# 質 問 回 答 書

契約番号 106

契約件名 横浜市中心卸売市場本場青果部保冷库防熱扉ほか修繕

<div>⊛ ⊛</div>	Mテック手動式両引防熱扉	2250 <sup>W</sup> × 2500 <sup>H</sup> × 60 <sup>T</sup>	1台
--------------------	--------------	---	----

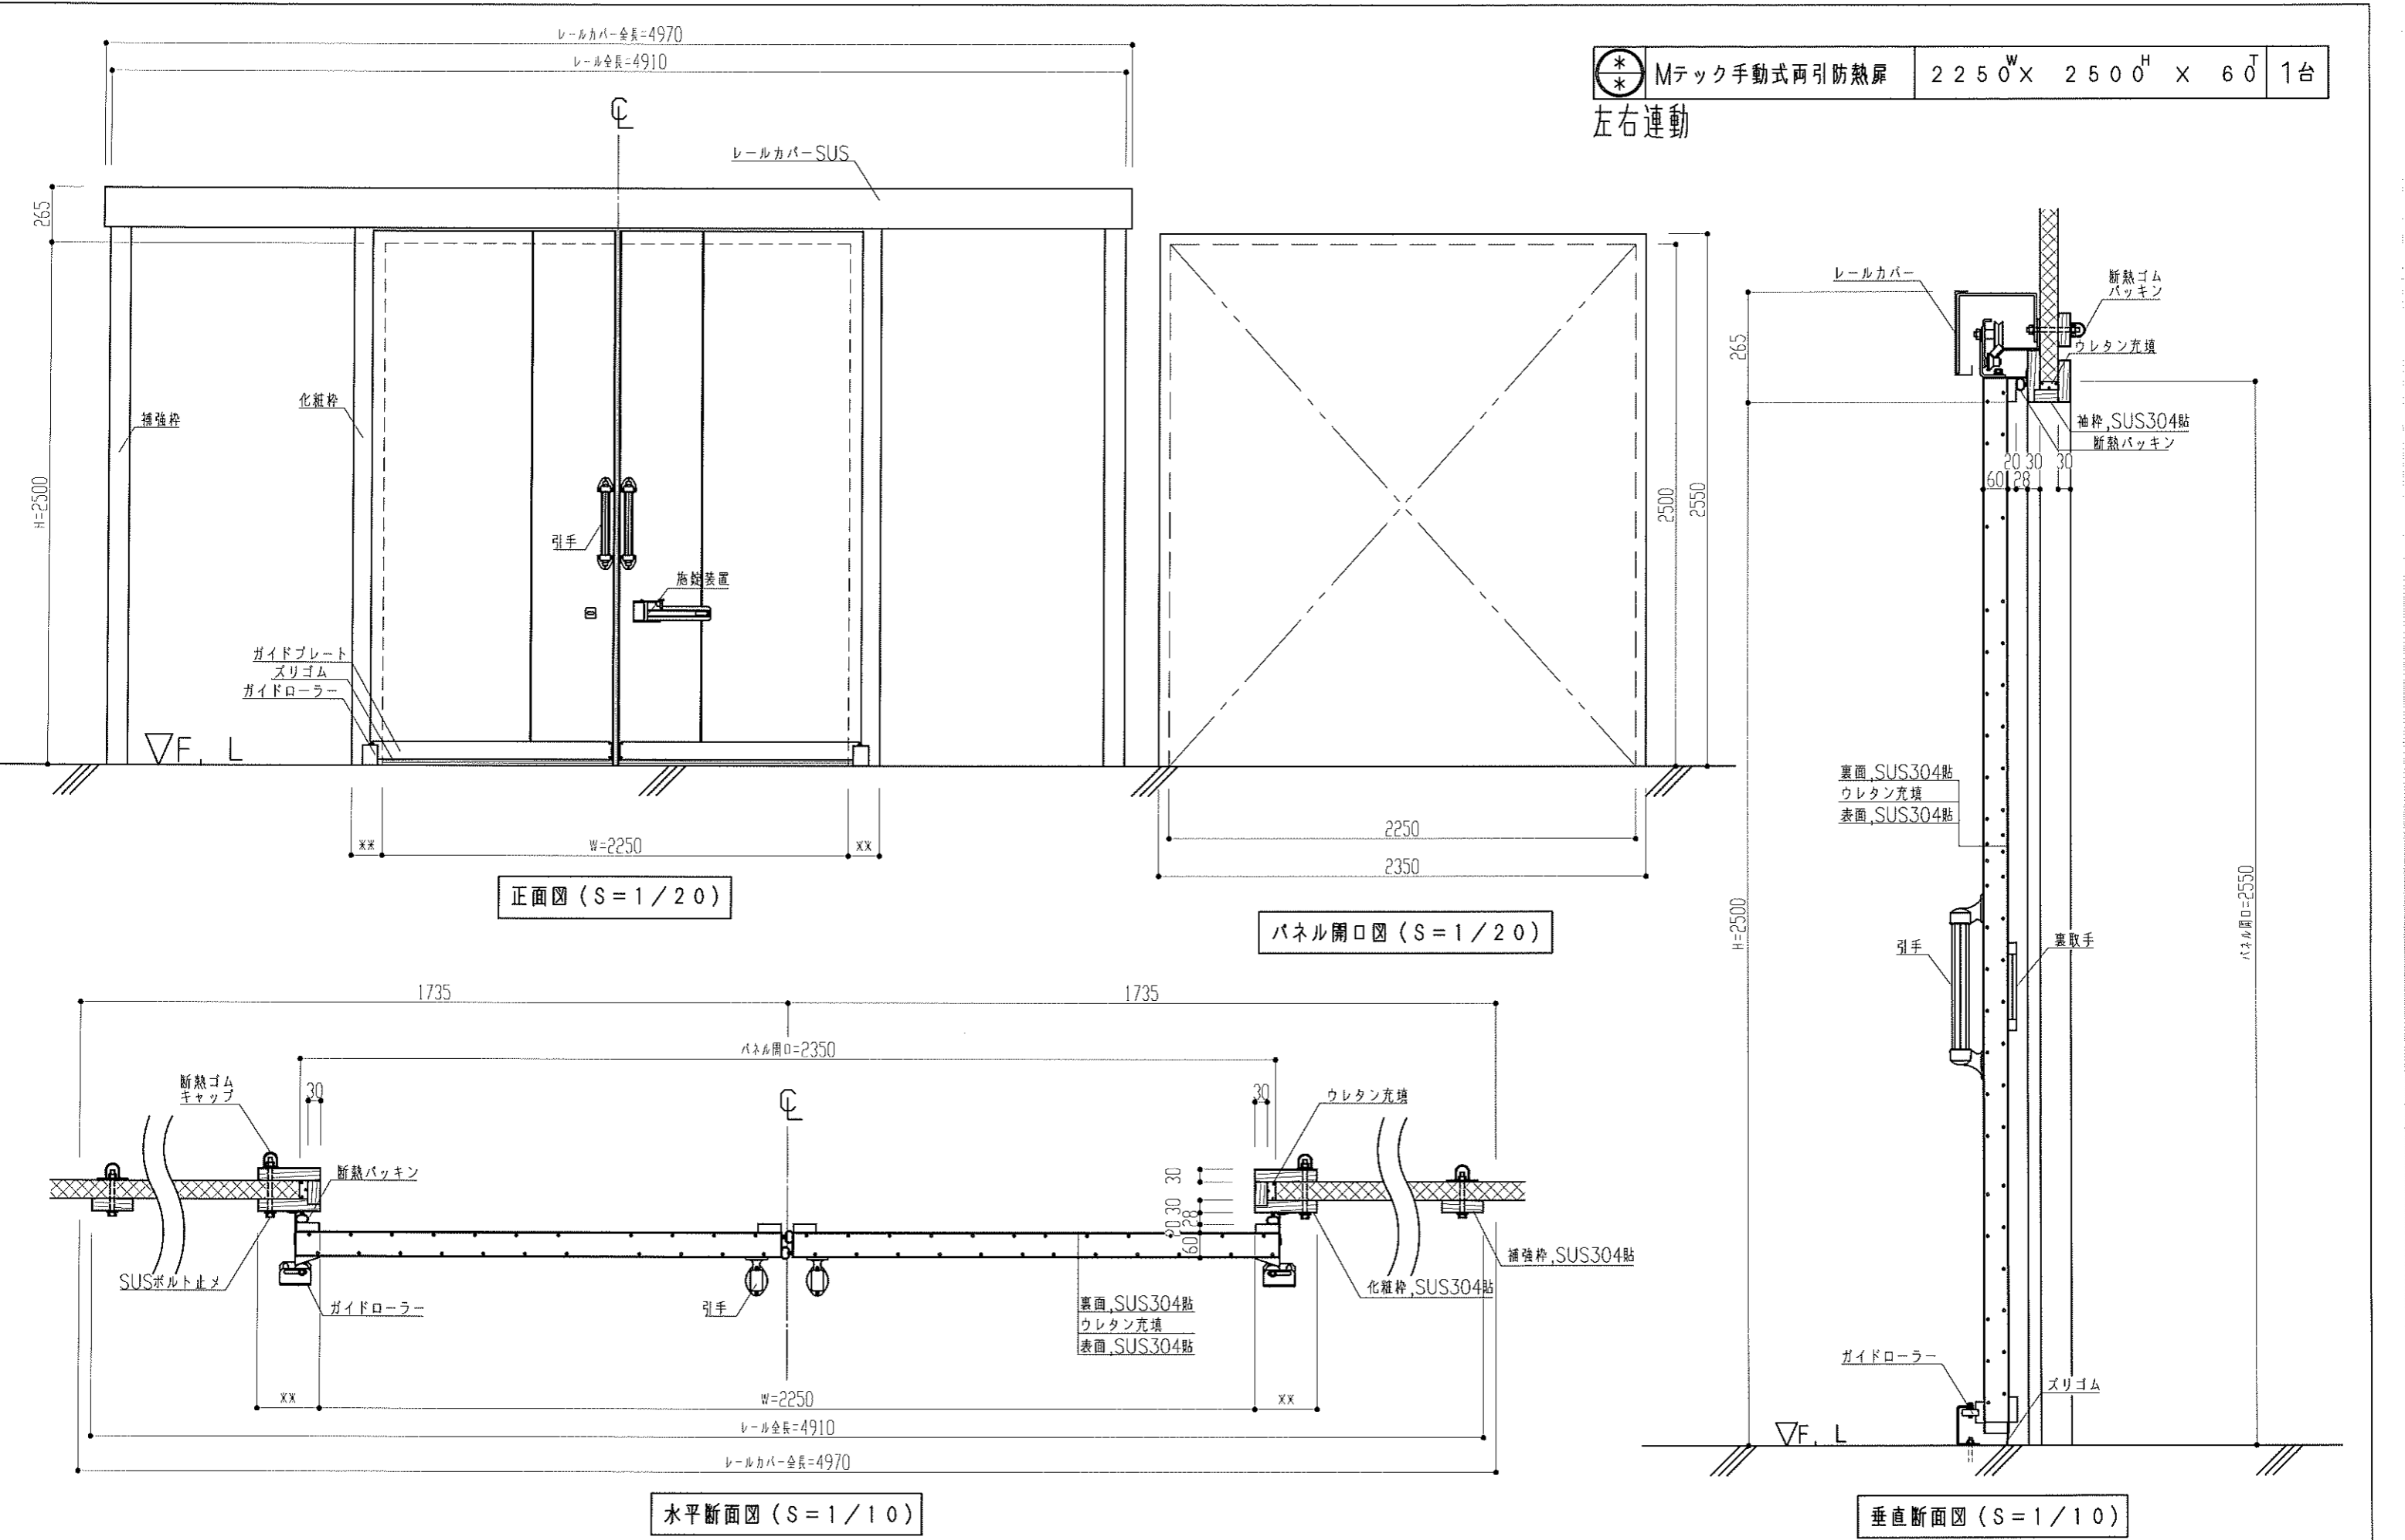
防 熱 扉 仕 様 (P.13)	扉パネル断熱材について、内部スタイロと記載ありますがウレタン注入と読み替えて宜しいでしょうか。	図面に記載しているとおり、スタイロとしてください。
防 熱 扉 仕 様 (P.13)	施錠装置について、南京錠程度と考えて宜しいでしょうか。詳細をご指示ください。	南京錠で問題ありません。
現 場 作 業 に つ い て	平日の 8:00～18:00 を基本とし土日は休みと考えてよろしいでしょうか。作業日時の指定があればご指示ください。	施工については、基本、休市日（原則、水曜日及び日曜日）の 9 時から 18 時までの間で実施することを想定しています。
13 ページ目 防熱扉仕様	ミズタ興業株式会社の製品（同等品）で見込んでおります。宜しいでしょうか？（参考図添付いたします。）	仕様を満たしていれば問題ありませんが、手動による開閉操作が容易に行える仕様としてください。

# 【添付1】

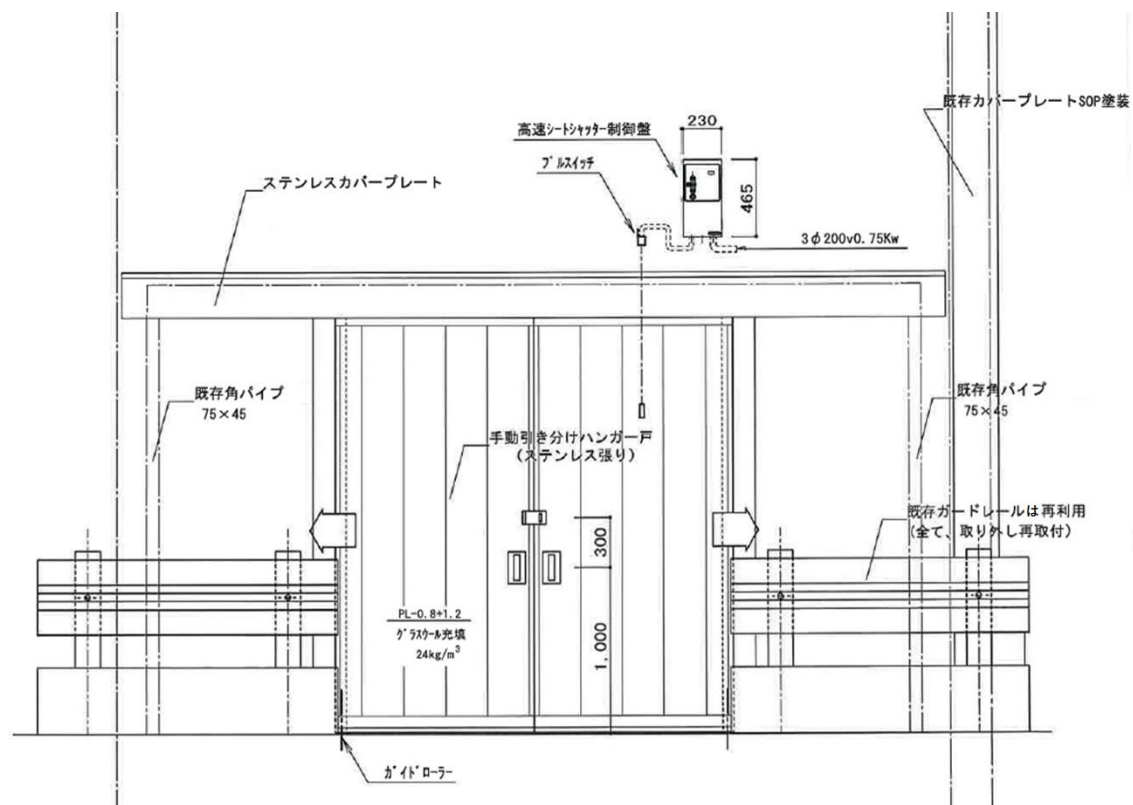
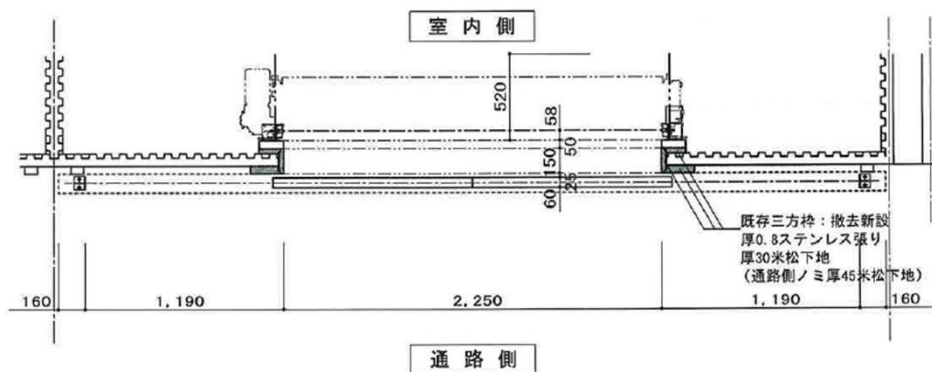
項目 (ページ数等)	質 問 内 容	回 答
図面	既存防熱扉撤去の既存図面はないのでしょうか	既存図面については、添付1をご参照ください。
図番 3	開口部廻りの斜線部分は何でしょうか 防熱扉施工時11か所同時施工可能か、 又は1か所ずつ撤去→取付なのか	斜線部分は、三方枠を表しています。 複数箇所の同時施工については、基本的に休市日（原則、水曜日 および日曜日）の9時から18時を施工可能日時として計画を してください。また防熱扉1か所における撤去から取付までの一連 の作業は、同日中に完了させてください。
